平成 27 年 5 月 27 日  
アドバンテック株式会社

## IPC-6025 温度センサーケーブル配線変更のお知らせ

- IPC-6025BP-27ZE (T型 含む)

5. 外観比較

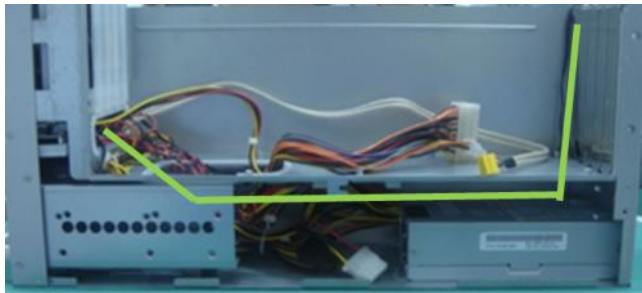
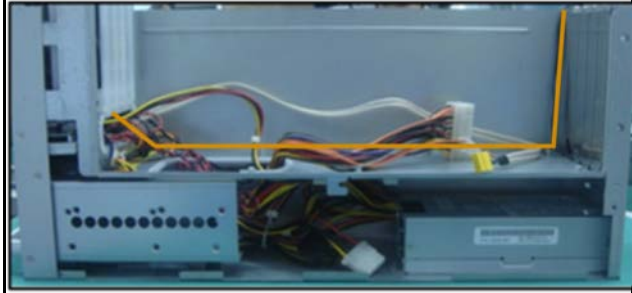
<p>緑線 で表示している通り温度センサーケーブルはシャーシ下段を通過して上段のアラームボードコネクタに接続しています。</p>	<p>オレンジ線 で表示している通り温度センサーケーブルは上段のシャーシエッジ部分を通ります。</p>
	 <p>上段のシャーシエッジ部分と接続する為に2つのケーブルクリップが追加されます。このケーブルはバックプレーンがインストールされた後バックプレーン下に配置されます。</p>
